**Concurso Público:** CPE.02.25.DMOSM

**Contratação:** empreitada de “PROMOÇÃO DA EFICIÊNCIA ENERGÉTICA NA ILUMINAÇÃO PÚBLICA NO CONCELHO DE BRAGA, LED – 2024 (9 lotes)”.

**ASSUNTO: RESPOSTA AOS PEDIDOS DE ESCLARECIMENTOS; RETIFICAÇÃO DO PROGRAMA DO CONCURSO E CADERNO DE ENCARGOS E PRORROGAÇÃO DO PRAZO PARA APRESENTAÇÃO DAS PROPOSTAS.**

## Perfil 1

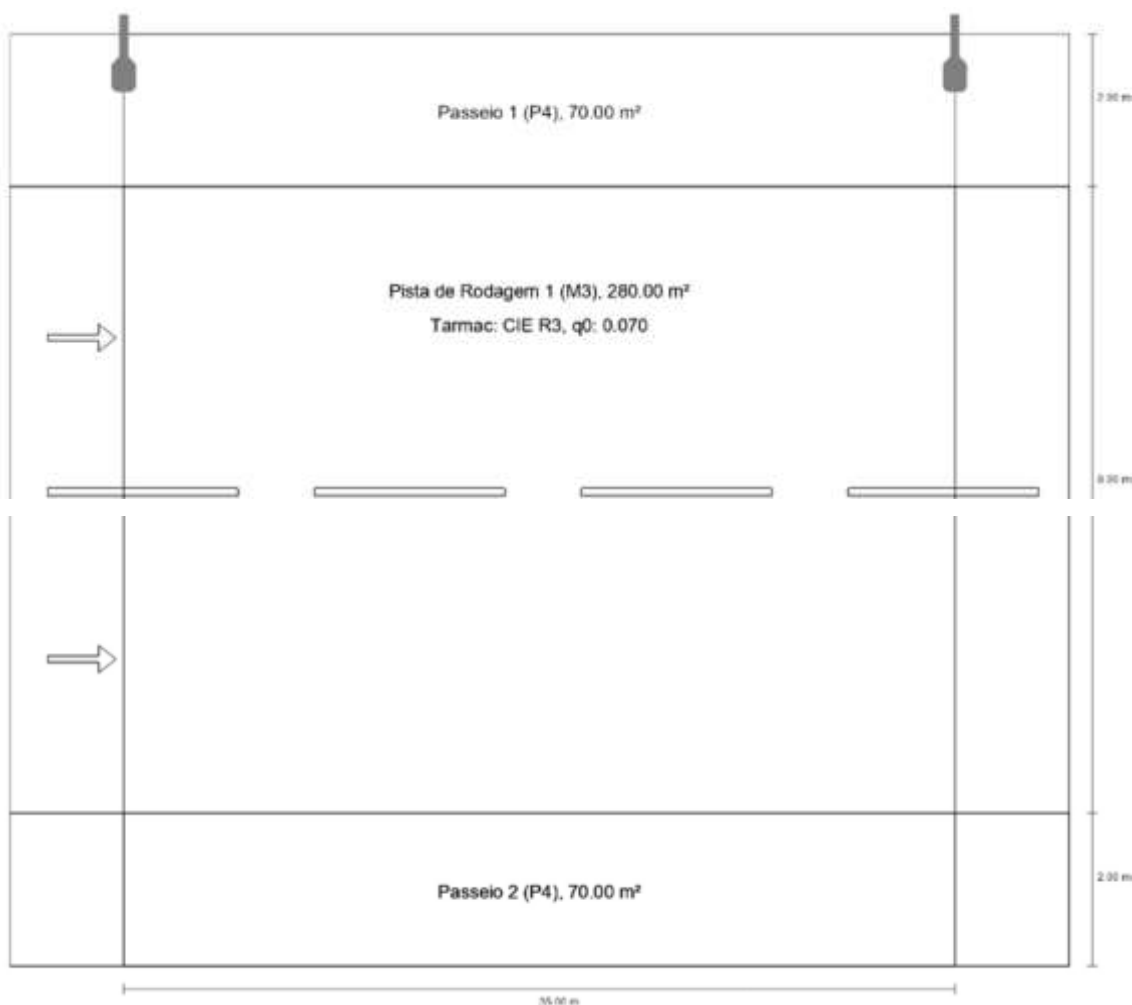
Relativamente ao perfil 1 da tipologia 1.1 é apresentado o seguinte esquema:

Distância entre postes	35.00 m
(1) Altura do ponto de luz	8.00 m
(2) Saliência de ponto de luz	-1.50 m
(3) Inclinação de braço extensor	0.0°
(4) Comprimento braço extensor	0.750 m

Classe	Área (m <sup>2</sup> )	Largura (m)
Passeio 1	P4	70	2
Faixa Estacionamento 1	-		
Pista de Rodagem 1	M3	280	8
Faixa Estacionamento 2	-		
Passeio 2	P4	70	2

Verifica-se para leitura da imagem que a configuração de via inclui dois passeios nas extremidades de via, uma pista de rodagem e entre os passeios e a pista de rodagem duas faixas de estacionamento. Contudo, quando analisada a tabela, verifica-se que não foi incluído a largura das respectivas faixas de rodagem. Adicionalmente, quando inseridas em programa de cálculo luminotécnico as instruções presentes nas tabelas com a configuração de via, verifica-se que a posição do poste em relação à via e ao passeio não corresponde à imagem apresentada em caderno de encargos, como se pode observar na seguinte imagem ilustrativa.

- a) Solicita-se esclarecimento se tal como indicado na tabela, não deverão ser consideradas faixas de estacionamento, devendo-se assumir que a imagem presente em caderno de encargos não corresponde à verdadeira configuração de via?

R: A largura da faixa de estacionamento deve ser considerada a mesma dos passeios, isto é, 2 metros. Consequentemente o Perfil 1 deverá seguir os seguintes parâmetros:

Classe	Área (m2)	Largura (m)
<b>Passeio 1</b>	P4	70	2
<b>Faixa Estacionamento 1</b>	-		2
<b>Pista de Rodagem 1</b>	M3	280	8
<b>Faixa Estacionamento 2</b>	-		2
<b>Passeio 2</b>	P4	70	2

#### Perfil 2

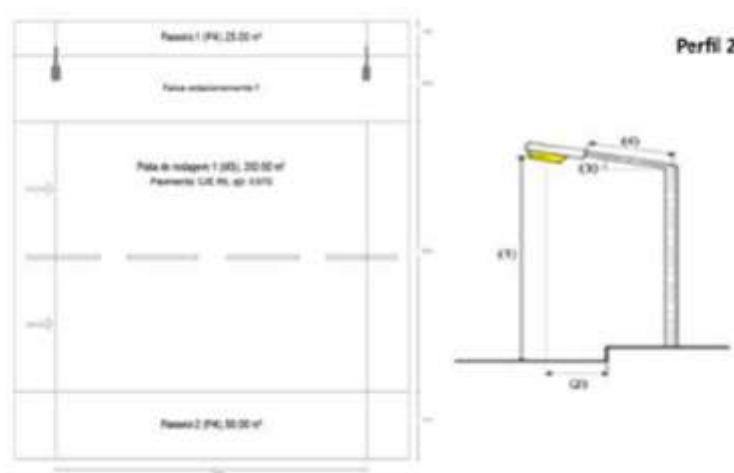
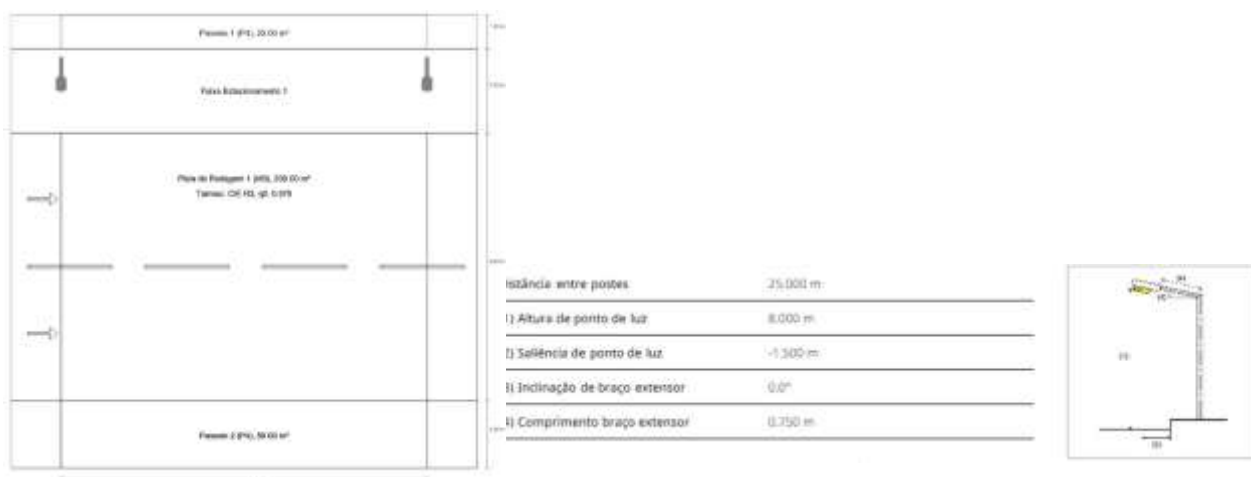
Ainda sobre a classe de via e respetiva configuração de via, para a tipologia 1.2 é apresentado o seguinte perfil e configuração:

Distância entre postes	25.00 m
(1) Altura do ponto de luz	8.00 m
(2) Saliência de ponto de luz	-1.50 m
(3) Inclinação de braço extensor	0.0º
(4) Comprimento braço extensor	0.750 m

Classe	Área (m2)	Largura (m)
Passeio 1	P4	25	1
Faixa Estacionamento 1	-	62,5	2,5
Pista de Rodagem 1	M3	200	8
Passeio 2	P4	50	2

Quando inseridas em programa de cálculo luminotécnico as instruções presentes nas tabelas com a configuração de via, verifica-se que a distância do poste à via não representa o mesmo que o presente na imagem com a configuração de via. Abaixo imagem ilustrativa que comprova o indicado:

- a) Solicita-se esclarecimento se deverá ser considerada a distância do poste à pista de rodagem de acordo com o indicado na tabela, devendo-se ignorar a imagem representativa constante em caderno de encargos? Caso contrário, solicita-se esclarecimento sobre qual a distância que deverá ser considerada.

R: Identificou-se um erro no parâmetro “(2) Saliência do Ponto de Luz”. O valor de 1,5 metros foi atualizado para -2 metros. Consequentemente o Perfil 2 deverá seguir os seguintes parâmetros:

<b>Distância entre postes</b>	25.00 m
<b>(1) Altura do ponto de luz</b>	8.00 m
<b>(2) Saliência de ponto de luz</b>	-2 m
<b>(3) Inclinação de braço extensor</b>	0.0°
<b>(4) Comprimento braço extensor</b>	0.750 m

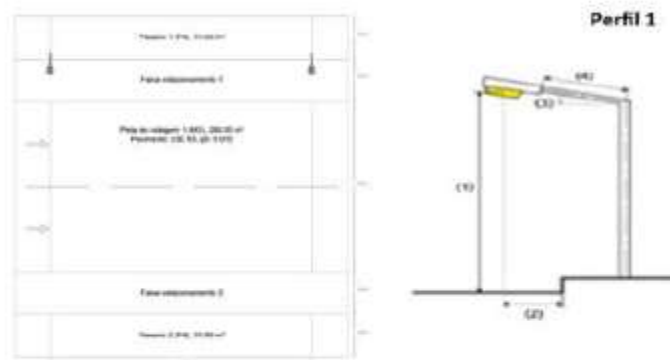
4. No Perfil 1 do cálculo luminotécnico para o ponto A. LOTE 1 – Perfis tipo para Luminárias Viárias Tradicionais do Anexo III – Perfis das luminárias: Lote 1 e 2 do Caderno de Encargos Técnico, tipificam-se os requisitos para efetuar o cálculo luminotécnico.

a) É definido que, para se efetuar o cálculo, o ângulo de inclinação do braço extensor é de 0º.

Um dos requisitos descritos no Caderno de Encargos é de que as luminárias do Lote 1 - Luminárias viárias tradicionais devem prever um sistema de regulação de inclinação que permita o ajuste da inclinação, pelo menos de 0º a -10º na fixação horizontal e de 0º a 10º na fixação vertical, e que a regulação deva ser efetuada na própria luminária em incrementos de 5º.

Tendo em conta o requisito exposto acima, solicita-se esclarecimento se podem ser utilizados diferentes ângulos de inclinação em cada um dos cálculos luminotécnicos, desde que a luminária não ultrapasse os 10º de inclinação em relação à via.

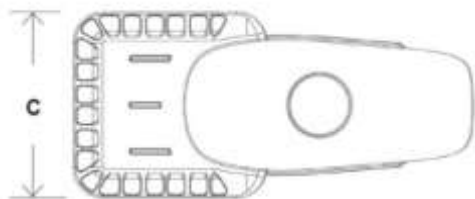
Em Programa de Procedimento é solicitado a entrega para todas as luminárias com certificado Zhaga D4i. Adicionalmente, todas as luminárias deverão possuir um driver Dali-2 com certificação Zhaga D4i.

Tratando-se apenas de uma relação/ aliança protocolar entre entidades, e segundo o "CADERNO DE ENCARGOS TÉCNICO EMPREITADA", ponto "**D. Características e Quantidades dos Equipamentos**"/ **Características elétricas mínimas das luminárias, alínea f.** é do correto entendimento que o fornecimento de uma luminária com um driver "Driver Dali-2 programável com certificação **Zhaga D4i** com controlador **Zhaga**;" cumpre com os requisitos do respetivo procedimento?

R: Não se pretende a certificação Z4i da Luminária. Deverá ser comprovada a certificação D4i do Driver. Todas as luminárias devem vir preparadas para futuramente receberem telegestão. A aquisição e/ou instalação de controladores não integra o presente procedimento.
